島根原子力発電所 2号炉 審査資料	
資料番号	EP-050 改 44(説 40)
提出年月日	令和 2 年 5 月 14 日

島根原子力発電所 2号炉

地震による損傷の防止 (コメント回答)

[上位クラス施設への下位クラス施設の波及的影響]

1号炉取水槽流路縮小工
拡大イメージ図

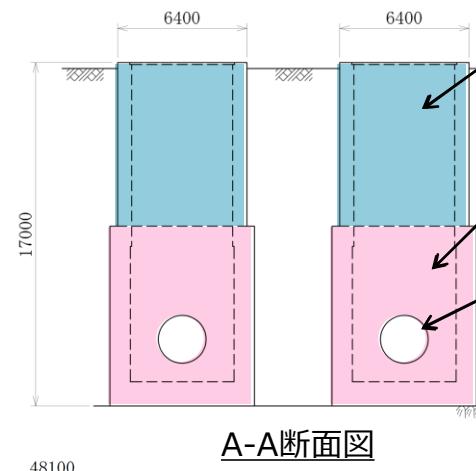
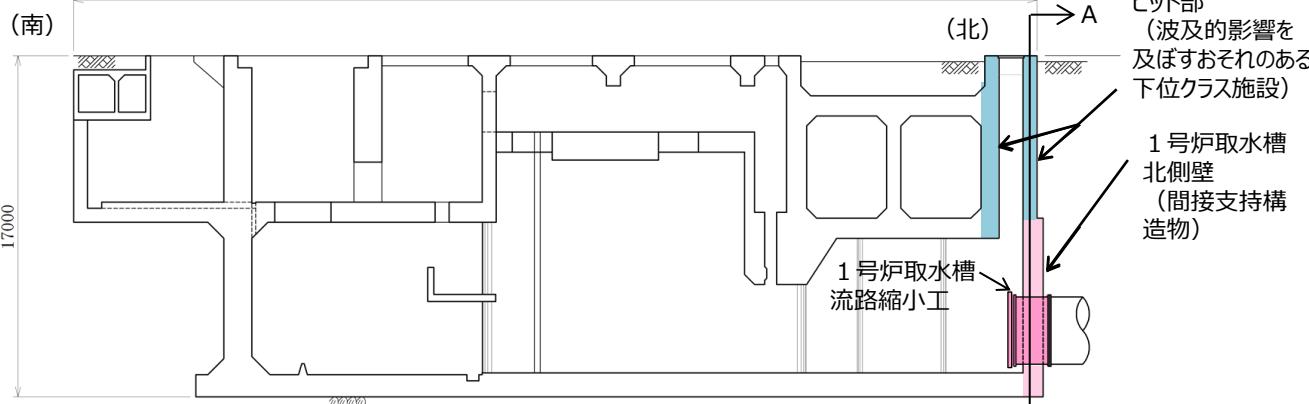
- 1号炉取水槽の流路縮小工、2号炉取水槽及びタービン建物の津波流入防止対策（インターロックによる閉止弁等）に対する波及的影響について、波及的影響を及ぼす可能性がある下位クラス施設とその構成部位の範囲を明確にした上で、評価方針を説明すること。

1号炉取水槽流路縮小工及びその間接支持構造物である1号炉取水槽北側壁の範囲を以下に示す。これらの上位クラス施設へ波及的影響を及ぼすおそれのある下位クラス施設として、1号炉取水槽ピット部が抽出対象となる。

1号炉取水槽流路縮小工	上位クラス 施設
1号炉取水槽北側壁 (間接支持構造物)	
1号炉取水槽ピット部 (波及的影響を及ぼすおそれ のある下位クラス施設)

取水槽及びタービン建物内の上位クラス施設の配置図（1/2）

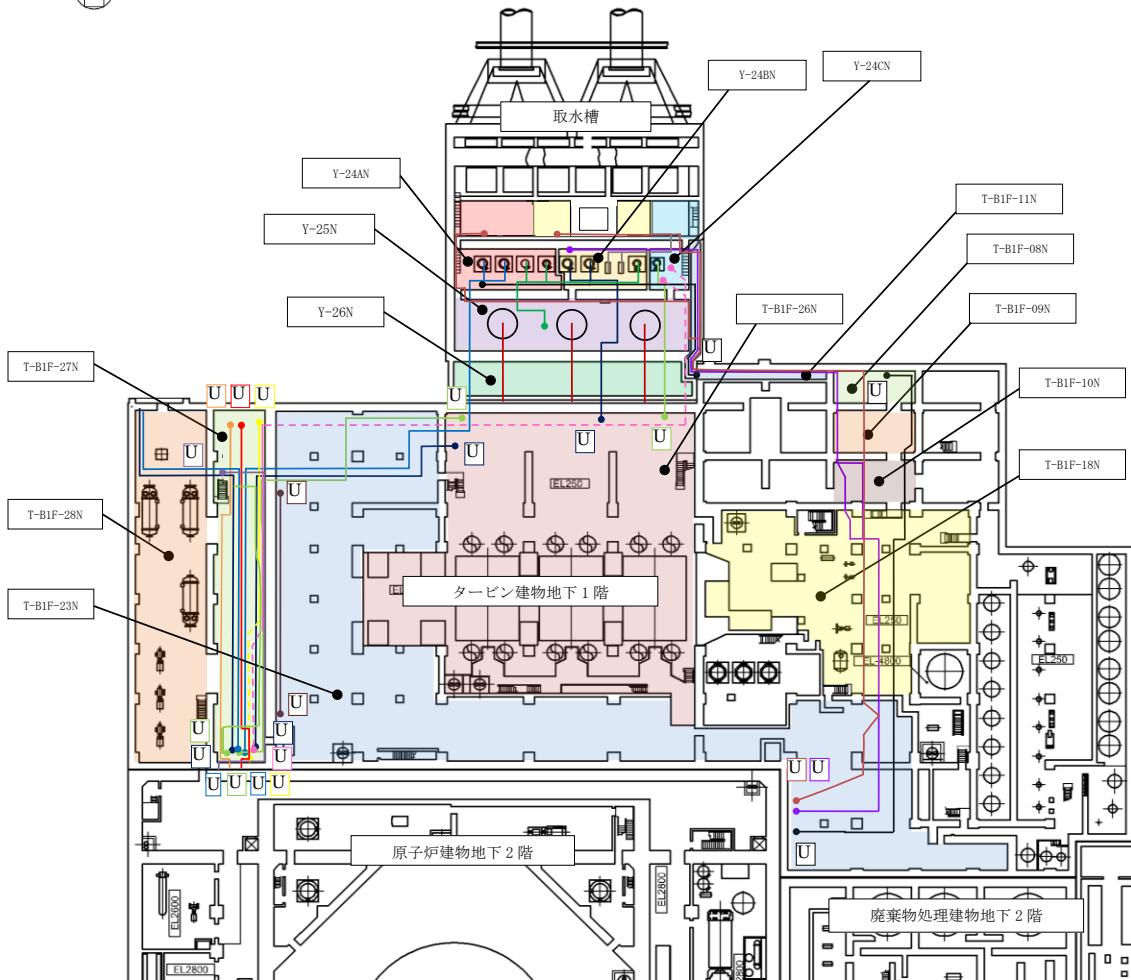
- 取水槽及びタービン建物における「上位クラス施設に波及的影響を及ぼすおそれのある下位クラス施設の抽出結果」について、判断根拠となる防護対象とその周辺施設の図面等を網羅的に説明すること。

取水槽及びタービン建物内の上位クラス施設とその配置状況を示す。

上位クラス施設及び上位クラス施設周辺建物 配置図（1，2号炉周辺）

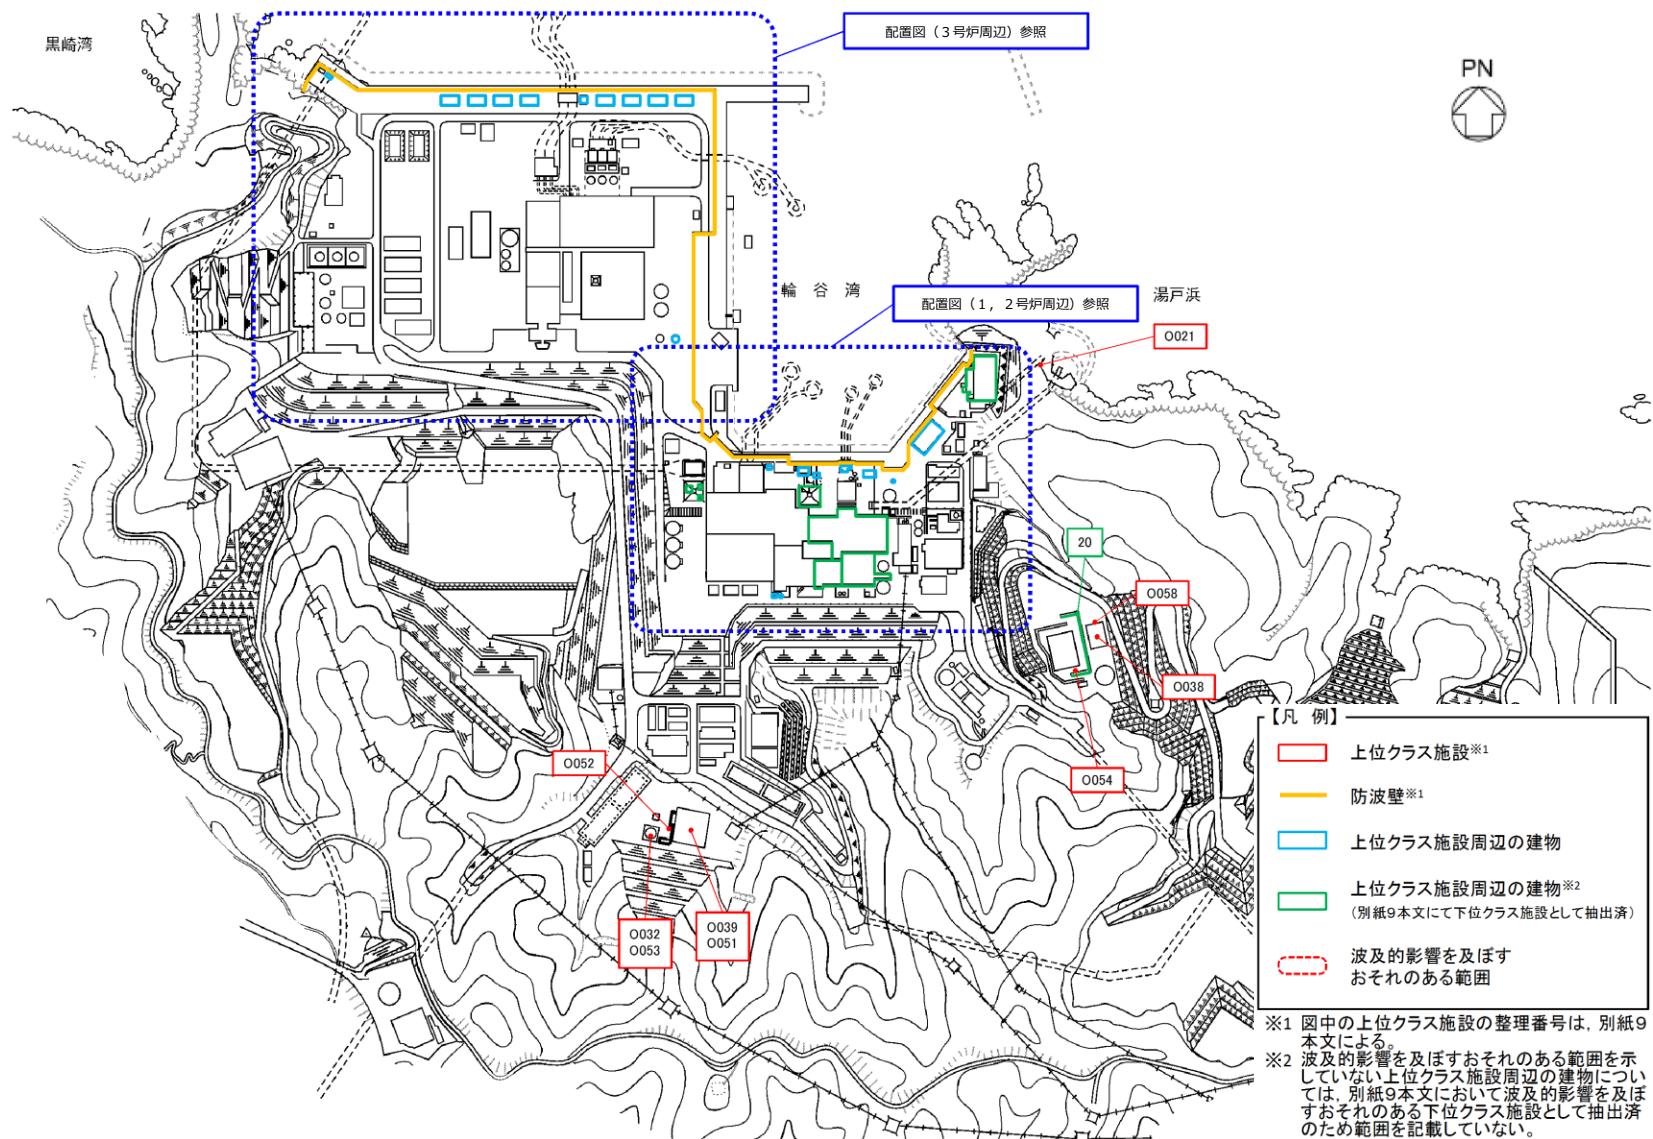
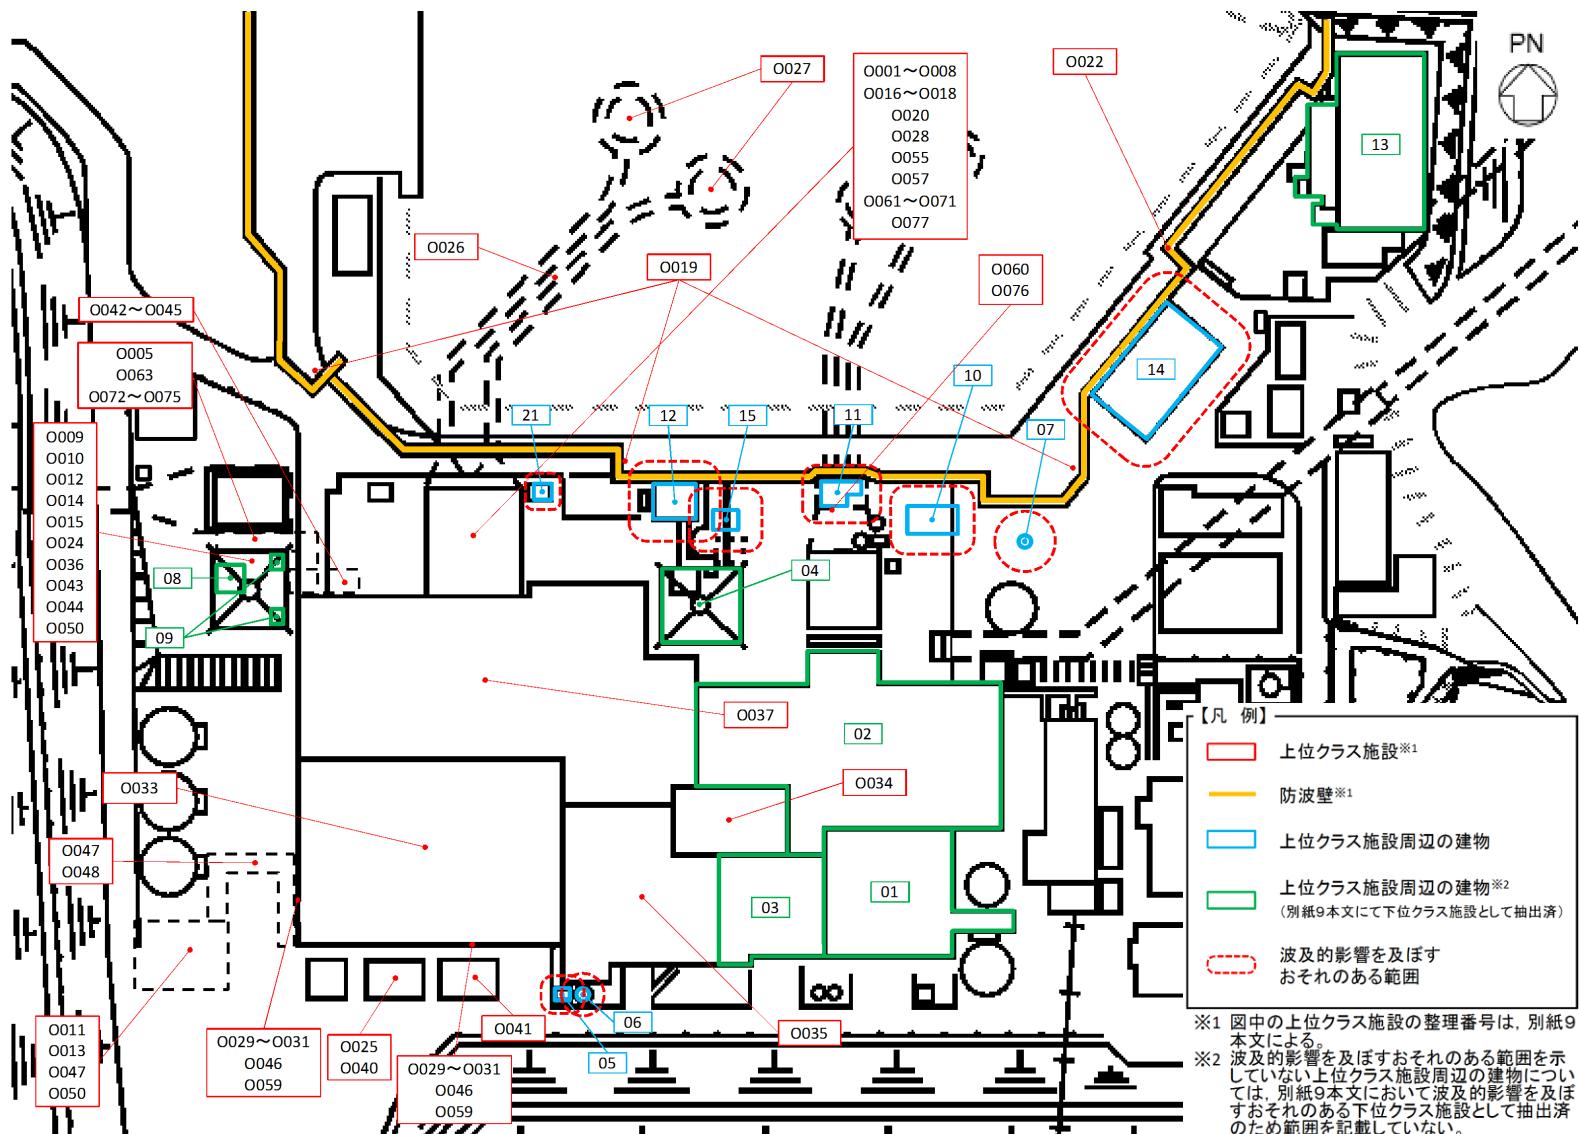
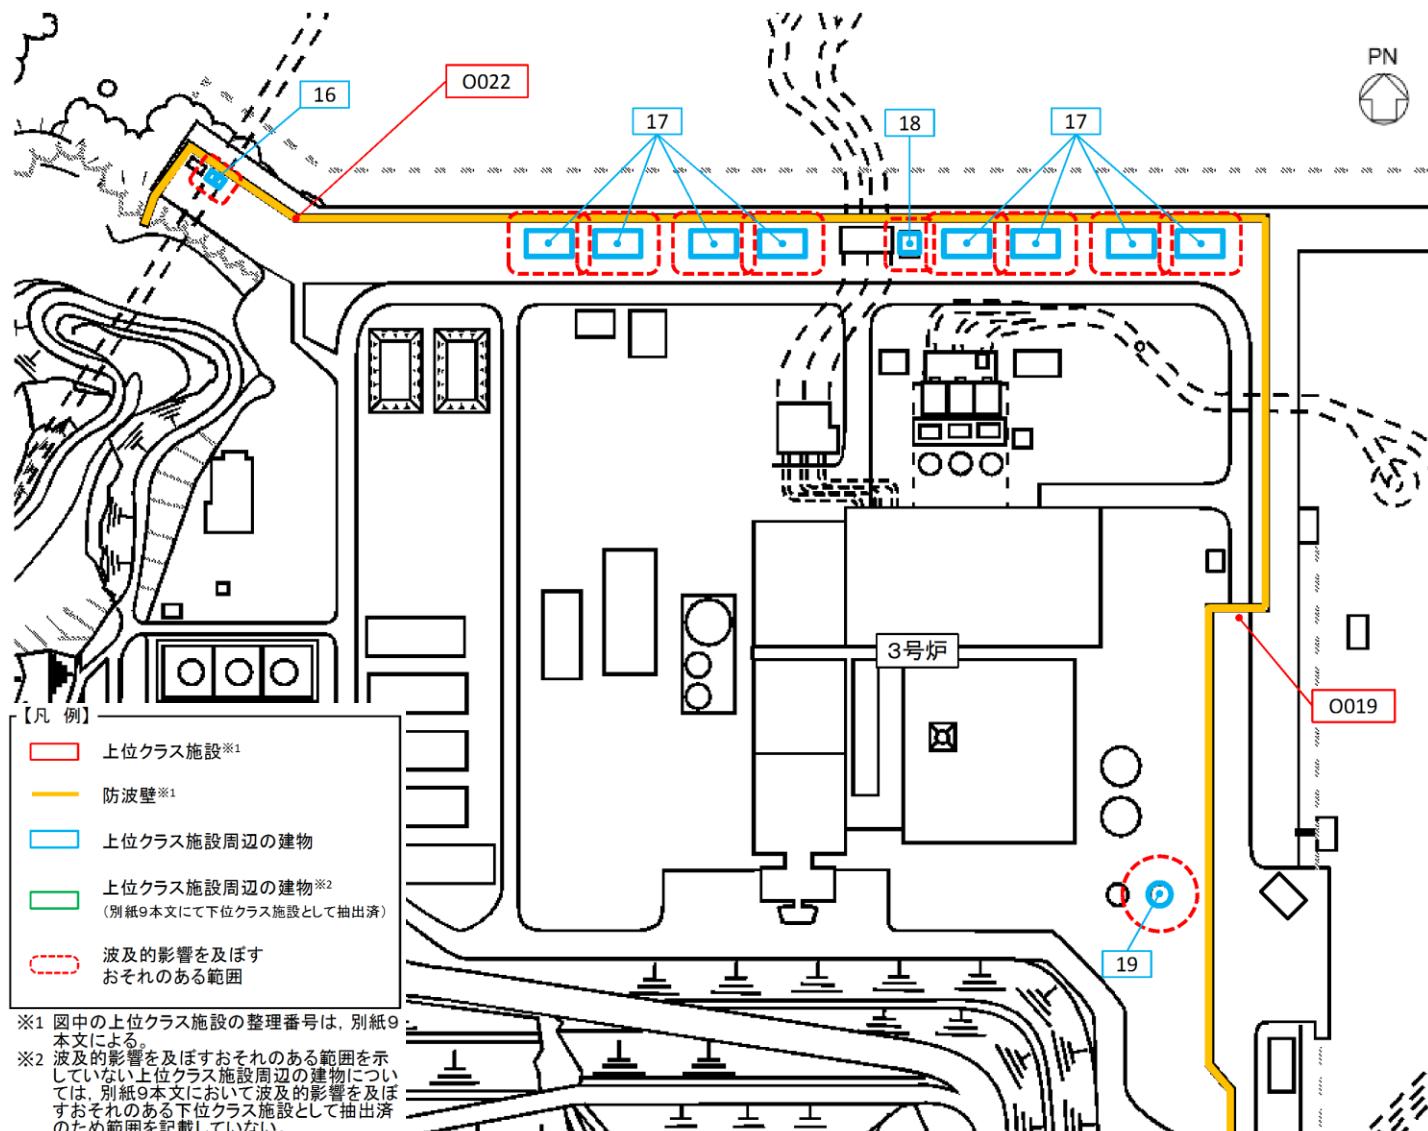
- 小規模建物を含めた上位クラス施設の周辺建物について、建物の種類と位置を網羅的に示した上で、各建物の波及的影響の範囲を示し、波及的影響の有無が分かるように説明すること。

- ・ 小規模建物を含めた上位クラス施設の周辺建物について、建物の種類と位置を網羅的に示した上で、各建物の波及的影響を及ぼすおそれのある範囲を示し、波及的影響の有無を整理した。
- ・ 小規模建物を含めた上位クラス施設周辺の建物の配置図をP33～35に示す。対象建物の抽出にあたっては、上位クラス施設との離隔距離が建物高さと同程度以下の建物を上位クラス施設周辺の建物として網羅的に抽出し、各建物位置及び波及的影響を及ぼすおそれのある範囲（建物高さに応じた倒壊範囲）を示した。
- ・ 小規模建物を含めた上位クラス施設周辺の建物の波及的影響有無の整理結果をP36～37に示す。

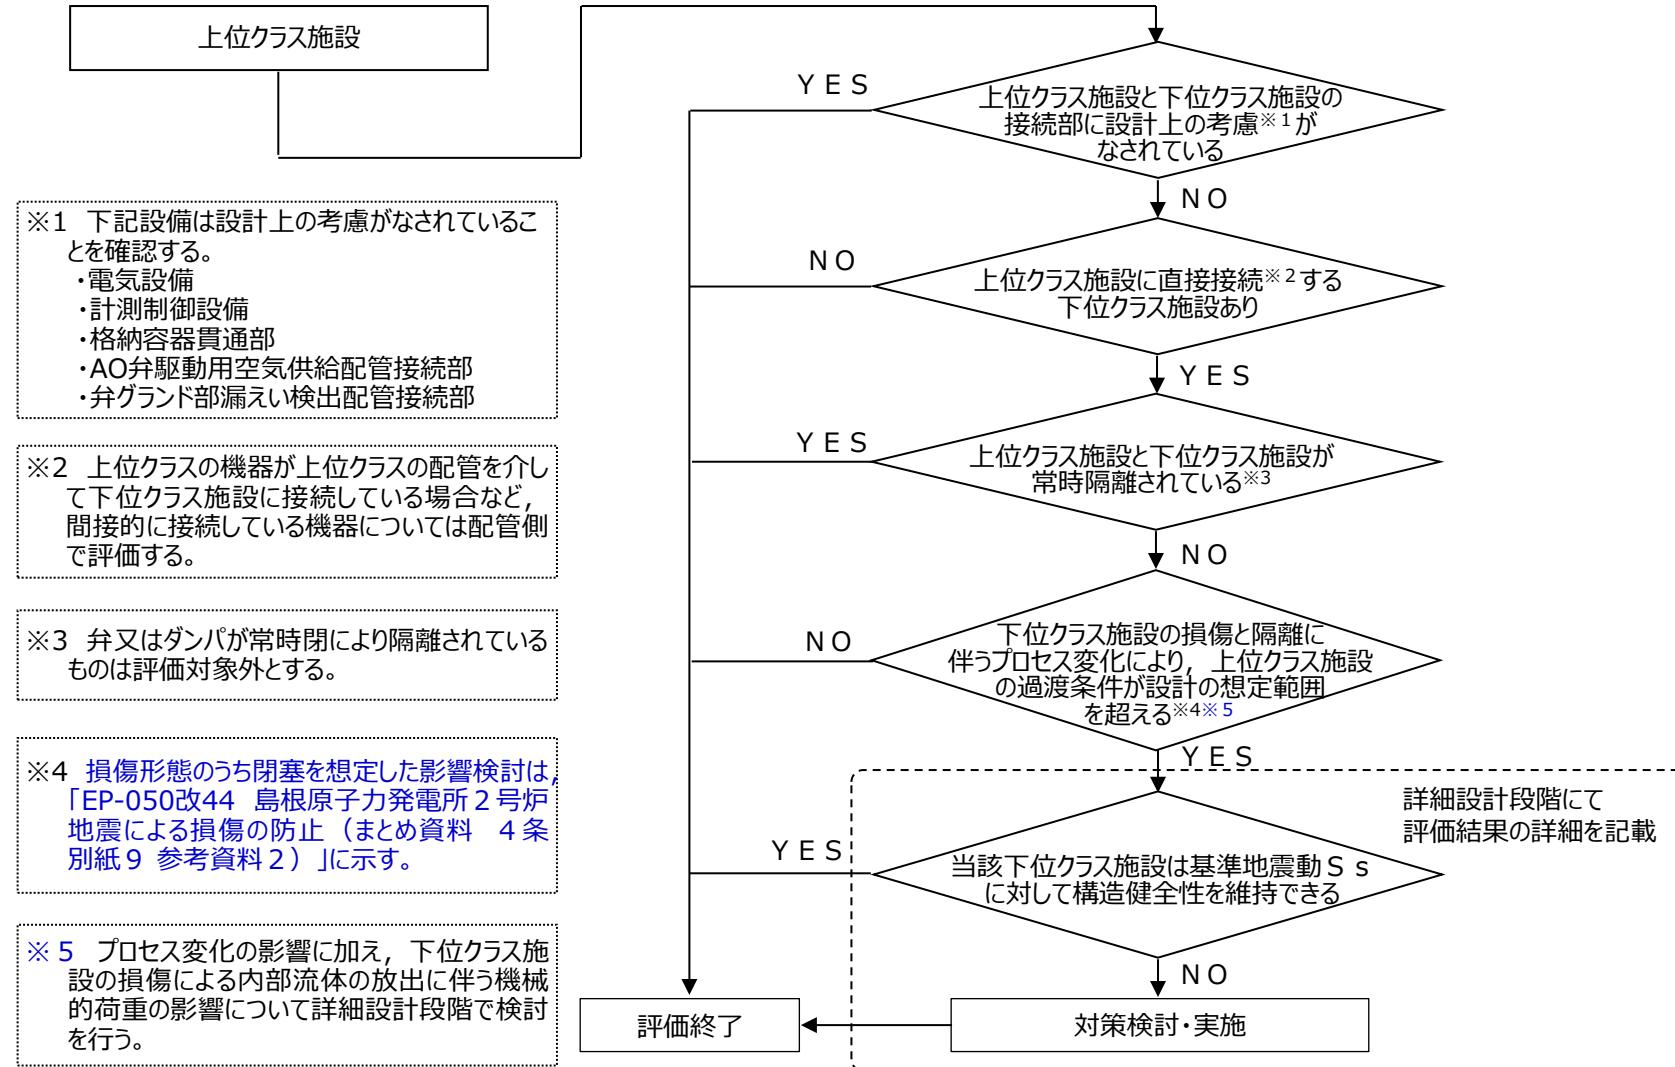
- 接続部の損傷（閉塞）による影響検討について、「上位クラス施設と接続する下位クラス施設の抽出及び評価フロー」との関係が分かるよう説明すること。

- 接続部の影響検討は、損傷（閉塞）を含め、「上位クラス施設と接続する下位クラス施設の抽出及び評価フロー」に基づき実施する。その内容については、EP-050改44 島根原子力発電所2号炉 地震による損傷の防止（まとめ資料 4条 別紙9 参考資料2）へ記載していることから、これをフローへ追記して明確にする。

下図のフローに従い、上位クラス施設と接続する下位クラス施設を抽出し、波及的影響を検討する。

下位クラス施設の抽出の具体例（1号炉排気筒）

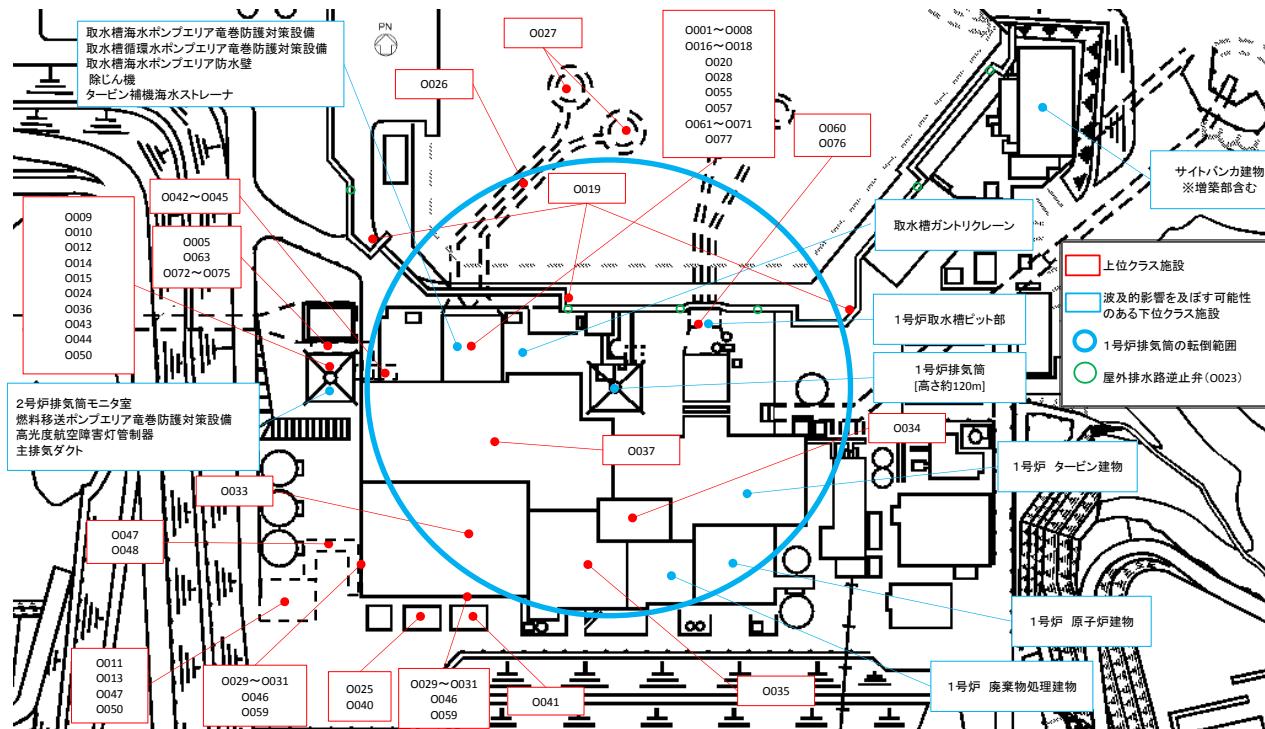
- 上位クラス施設に波及的影響を及ぼす下位クラス施設の抽出方法について、策定過程も含めて妥当性を説明すること。また、配管系について、転倒のメカニズムを図示するなどして具体的な事例とともに説明すること。

下位クラス施設の傾きや倒壊を想定しても上位クラス施設に衝突しない程度の十分な離隔距離をとって配置されていることを確認し、離隔距離が十分でない下位クラス施設を抽出する。

口径、板厚と曲げ応力の関係
(両端単純支持条件の配管)

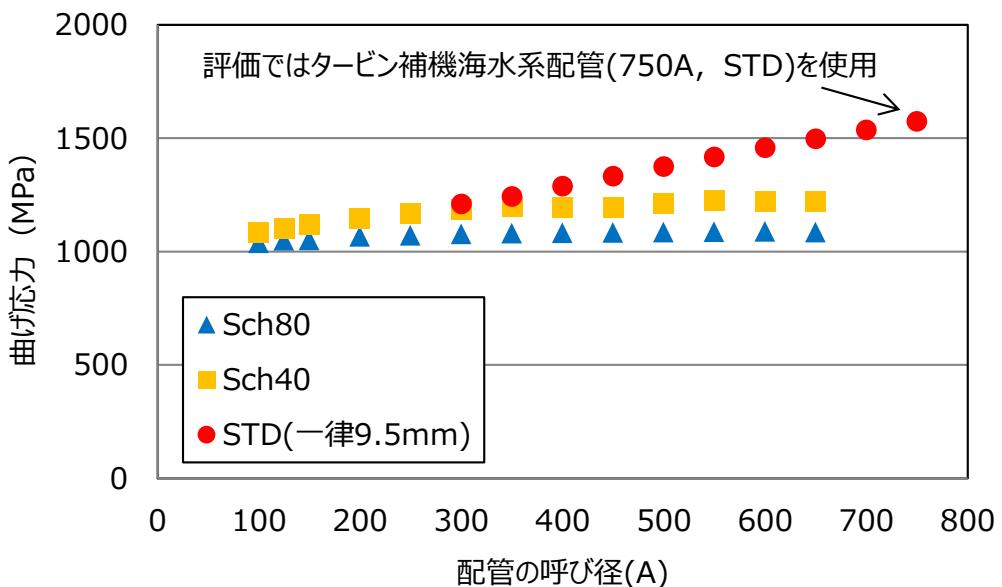
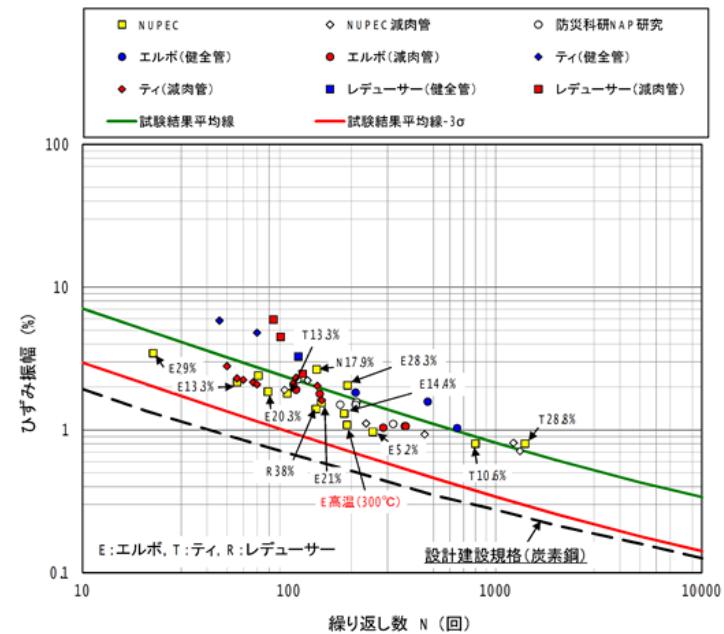
- 上位クラス配管径の1／4以下の小口径配管を波及的影響のある下位クラス配管の抽出対象から除外する方針について、既往知見や地震被災事例を踏まえて想定した損傷形態及び自由落下・衝突による影響を評価した数値解析に含まれる保守性を明確にし、さらに高エネルギー配管等の配管種別に応じた損傷形態及び落下形態も踏まえて、配管径のみによる除外の判断基準に含まれる保守性を説明すること。

- 加速度応答スペクトルのピーク周期と一次固有周期が一致する配管長さの配管に対し、両端単純支持条件の梁の公式で、入力地震力に対応した等分布荷重による曲げ応力を算出した。その結果、薄肉大口径の配管ほど発生応力が大きくなる傾向であることから、タービン補機海水系配管（750A,STD）を評価対象とした。
- 評価に用いた設計疲労曲線は、ひずみ範囲に対して2倍以上の十分な余裕を有している。
